„UTB – Rekonstrukce a modernizace objektu U7“

DODATEK Č. 3 KE SMLouvĚ O DíLO ZE DNE 2. 3. 2021

Změnový list č. 11

Změnový list č. 12

UTB ŽLÚN KOTVENÍ OCEL PROF. L U 120/120/10 PRO VYNESENÍ DESEK PZD

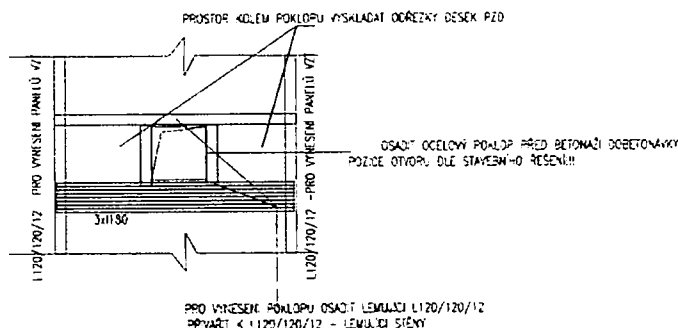
Ocelové profily - kotvení pro vynesení desek PZD + Ocelové výměny pro nový poklop

Kotvení L profilu 120/120/10 pro vynesení desek PZD	kg	254,80000	210,00	53 508,00
--	--	---	----	-----------	--------	-----------

Doplnění drenáže po obvodu RN a výtahové šachty

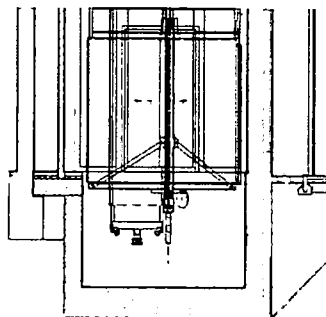
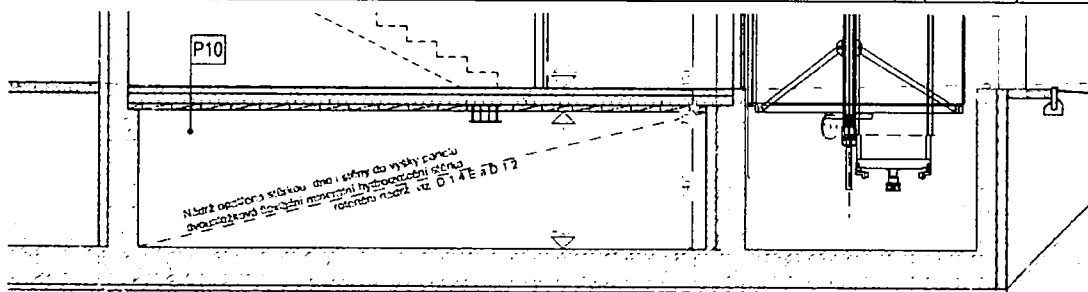
RTS 212 75-0010.RAD	Trativody z drenážních trubek lože štěrpkopis, obsyp kamenivem, světlost trub 16cm	m	20,0	638,00	12 760,00
69366201R	Geotextilie GUTTATEX 200 g/m2 š. 200 cm PES	m2	23,0	16,00	368,00
RTS 899 68-1311.R00	Zřízení filtračního obalu dren trubek DN do 130 mm	m	20,0	17,30	346,00
RTS 28323115R	Fólie novopová DEKDREN N8 tl. 0,6 mm š. 1000 mm	m2	31,0	51,90	1 608,90
	ZTI - napojení do kanalizace	kpl	1,0	1 500,00	1 500,00

Konstrukční úpravy odpadového dvorku

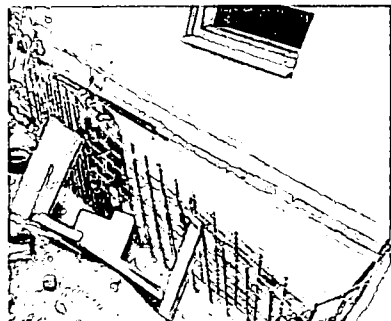
Předmět díla:	Konstrukční úpravy odpadového dvorku		
Objekt:	„UTB - Rekonstrukce a modernizace objektu U7“		
Objednatel:	Univerzita Tomáše Bati ve Zlíně		
Zhotovitel:	GEMO a.s.		
TDS:	[redacted]		
Projektant:	Adam Rujbr Architects s.r.o.		
Popis změny:			
Prostor u popelnic, úpravy konstrukčního řešení.			
Odůvodnění změny:			
Doplnění položek k vydanému výkazu výměr, na základě skutečného stavu stávajícího konstrukcí po provedení výkopových prací.			
údaje o změně	Změnu vyvolal:	skutečnosti zjištěné při realizaci stavby	
	Jedná se o změnu: (zatrhnout)	zúžení předmětu díla, kterou se snižuje cena díla	
		úprava předmětu díla bez vlivu na cenu díla	
		práce realizované a hrazené nad rámec ceny díla	x
	Jedná se o změnu ve smyslu zákona: (zatrhnout)	§ 222 odst. 4	
		§ 222 odst. 5	
		§ 222 odst. 6	x
		§ 222 odst. 7	
Způsob projekčního řešení změny: (zaškrtnout)	zápis do SD (deníku změn)	x	
	dodatek k PD		
	dokumentace skut. provedení

P.č.	Číslo položky	Název položky	MJ	Množství	Cena / MJ	Celkem
		Přípravy / vyrovnání podkladu – osekání přebytečného betonu pro možnost osazení desek, začátek podkladu	h	48,00000	385,00	18 480,00
RTS	212 75-0010.RAD	Travníky z drenážních trubek lože štěrku, obsyp kamenivem, světlotrub 18cm	m	4,5	638,00	2 871,00
	69366201R	Geotextilie GUTTATEX 200 g/m2 š. 200 cm PES	m2	13,0	16,00	208,00
RTS	899 66-1311.R00	Zřízení filtračního obalu dren. trubek DN do 130 mm	m	4,5	17,30	77,85
RTS	28323115R	Fólie nepová DEKDREN N8 tl. 0,6 mm š. 1000 mm	m2	13,0	51,90	674,70
		IZTI - napojení do kanalizace	kpl	1,0	1 000,00	1 000,00

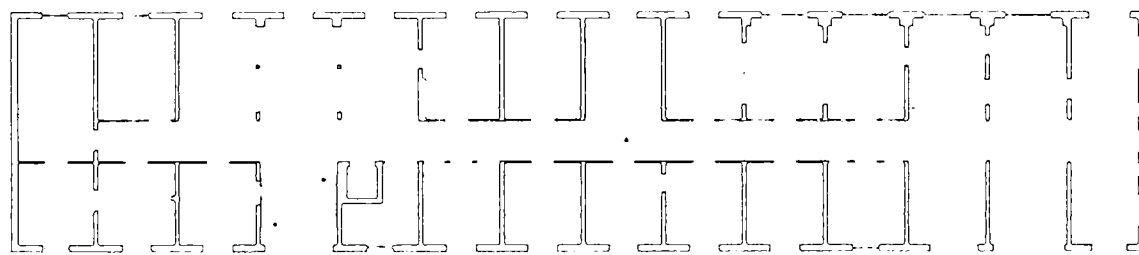
Nově vyčíslená cena a vykázané položky, související s řezáním otvorů v obvodové ŽB stěně

237	970251250R00	Řezání železobetonu hloubka řezu 250 mm	m	-30,54000	700,00	-21 378,00
		světlé řezání žb obvodových stěn před jejich vybouráním (celé moduly i otvory):				
		1PP:				
		1,5*2		3,00000		
		2,5*2		5,00000		
		2,17*2		4,34000		
		uzšíření parapetu: 0,9*10		9,00000		
		uzšíření parapetu: 1,6*2		3,60000		
		uzšíření parapetu: 0,4*14		5,60000		
		Množství:		30,54000

233	970051160R00	Doplnění jádrových vrtů 100mm, hl. 400mm	mb	1,60000	3 350,00	5 360,00
		0,4*4				
1	Doplnění jádrových vrtů 200mm, hl. 400mm	mb	8,40000	6 700,00	42 880,00	
		0,4*16

Bourání přizdívek v 1PP

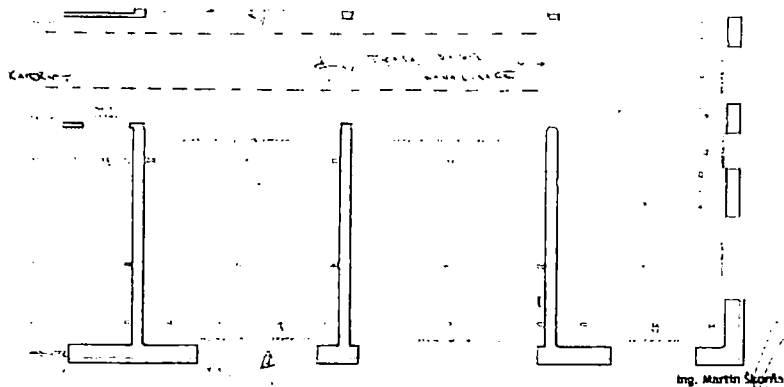
208 962031113R00	Bourání přizdivek z cihel pálených plných, tloušťky 65 mm	m2	61,67800	65,00	4 008,94
	ELE ležce		3,30000		
	ZTI šacna		6,00000		
	Přehledná psací deska		3,57500		
	Přehledný výtisk - zpráva strana		43 401,00		
	Přehledný u okna		4,00000

Bourání přizdívek v 1PP v m.č. 008

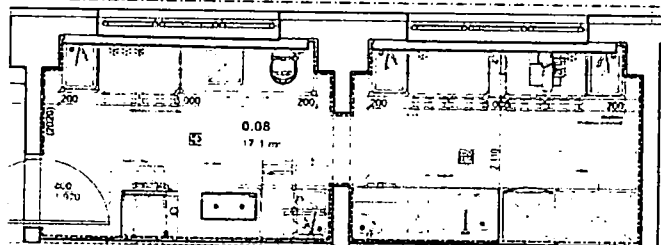
Odstranění předstěn v m.č. 008						
2001902031113R00	Bourání příček z chaf pálených plátek, součiniteľ 65 mm 0 08 : 2 65'3 00'2 -2,10'1,50'2 Mazanouti	m2	1	9,60000	65,00	624,00
				15,60000		
				-6,30000		
				0,00000		
Díl: 89 Stavební přenos hmot						
2481900281111R00	Přenos hmot pro opravy a údržbu objektu pro opravy a údržbu dosavadních objektů včetně vnějších plátek výšky do 25 m.	t	1	1,51200	350,00	529,20
Díl: D96 Přesuny suti a vybouraných hmot						
4691970011111R00	Svesta dopravě suti a vybouraných hmot za první podlaží nad nebo pod příslušným podlažím	t	1	1,51200	155,00	234,36
4671970011121R00	Svesta dopravě suti a vybouraných hmot příplatek za každé další podlaží	t	1	1,51200	92,00	139,10
4691979999999R00	Poplatek za sádku suti s 10 % přiměsí - DUFOMEV Brno	t	1	1,51200	350,00	529,20
4691979081111R00	Odvoz suti a vybour. hmot na sádku do 1 km	t	1	1,51200	135,00	204,12
4701979081121R00	příplatek za každý další 1 km	t	1	1,51200	7,00	10,71

NÁVRH DETAILU KOTVENÍ STĚNOVÝCH PANELŮ LODŽIÍ

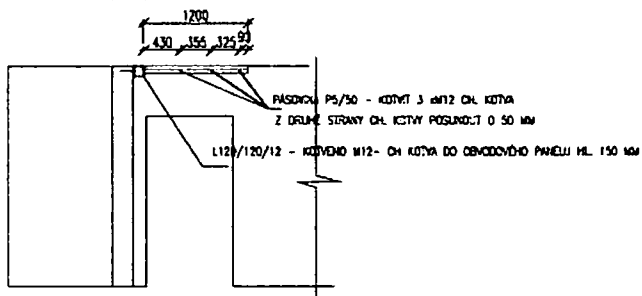
Předmět díla:	Dodatečně doplněné kotvení lodžie		
Objekt:	„UTB - Rekonstrukce a modernizace objektu U7“		
Objednatel:	Univerzita Tomáše Bati ve Zlíně		
Zhotovitel:	GEMO a.s.		
TDS:	[redacted]		
Projektant:	Adam Rujbr Architects s.r.o.		
Popis změny:			
Statikem dodatečně doplnění kotvení stěnových panelů pro některé lodžie.			
Odůvodnění změny:			
Nepředpokládané styky stěnových panelů ve staticky nepříznivých místech.			
údaje o změně	Změnu vyvolal:	skutečnosti zjištěné při realizaci stavby	
	Jedná se o změnu: (zatrhnout)	zúžení předmětu díla, kterou se snižuje cena díla	
		úprava předmětu díla bez vlivu na cenu díla	
		práce realizované a hrazené nad rámec ceny díla	x
	Jedná se o změnu ve smyslu zákona: (zatrhnout)	§ 222 odst. 4	
		§ 222 odst. 5	
		§ 222 odst. 6	x
		§ 222 odst. 7	
	Způsob projekčního řešení změny: (zaškrtnout)	zápis do SD (deníku změn)	
		dodatek k PD	x
dokumentace skut. provedení			
jiné

P.č.	Číslo položky	Název položky	MJ	Množství	Cena / MJ	Celkem
		D+M Kotvení stěnových panelů lodžii	kpl	35,00000	4 450,00	155 750,00
		D+M chemických kotvů po 500mm (5ks kotv/kpl), tyč R12 200-250mm, práce	kpl	20,00000	1 900,00	38 000,00

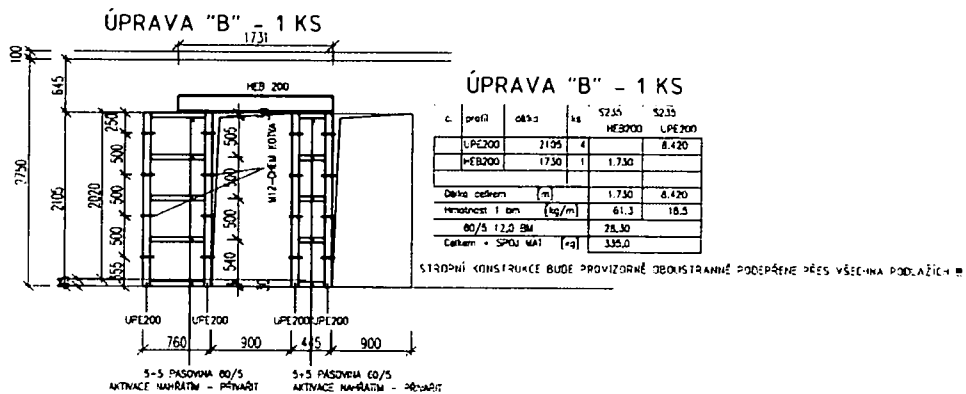
Předmět díla:	Odečet neprováděné statické úpravy "B"		
Objekt:	„UTB - Rekonstrukce a modernizace objektu U7“		
Objednatel:	Univerzita Tomáše Bati ve Zlíně		
Zhotovitel:	GEMO a.s.		
TDS:	[redacted]		
Projektant:	Adam Rujbr Architects s.r.o.		
Popis změny:	Odečet nerealizované statické úpravy v 1PP.		
Odůvodnění změny:	Vypuštěný požadavek statika na realizaci dílčí statické úpravy.		
údaje o změně	Změnu vyvolal:	objednatel	
	Jedná se o změnu: (zatrhnout)	zúžení předmětu díla, kterou se snižuje cena díla	x
		úprava předmětu díla bez vlivu na cenu díla	
		práce realizované a hrazené nad rámec ceny díla	
	Jedná se o změnu ve smyslu zákona: (zatrhnout)	§ 222 odst. 4	x
		§ 222 odst. 5	
		§ 222 odst. 6	
§ 222 odst. 7			
Způsob projekčního řešení změny: (zaškrtnout)	zápis do SD (deníku změn)	x	
	dodatek k PD		
	dokumentace skut. provedení		
	jiné		
údaje o složení ceny změny	hodnota přípočtů (víceprací)		0,00 Kč
	celkem v Kč bez DPH

P.Č.	Číslo položky	Název položky	MJ	Množství	Cena / MJ	Celkem
39	28.02	Statické zajištění a zpevnění stávající konstrukce pilíře, úprava B dle D.1.2.6. vč. kotev, doplňkových prvků, aktiv. nahřátím, kompl. provedení - D+M	kg	-335,00000	60,00	-20 100,00
iPP : dle D.1.2.6 : úprava B : 335,0				335,00000		
431	1783226100R00	Náklady kov. stavebních doplňků konstrukcí syntetické základní, Odkaz na min. položky pořadí 39 : 335,00000*0,023	m2	-7,70500	66,40	-511,61
				7,70500
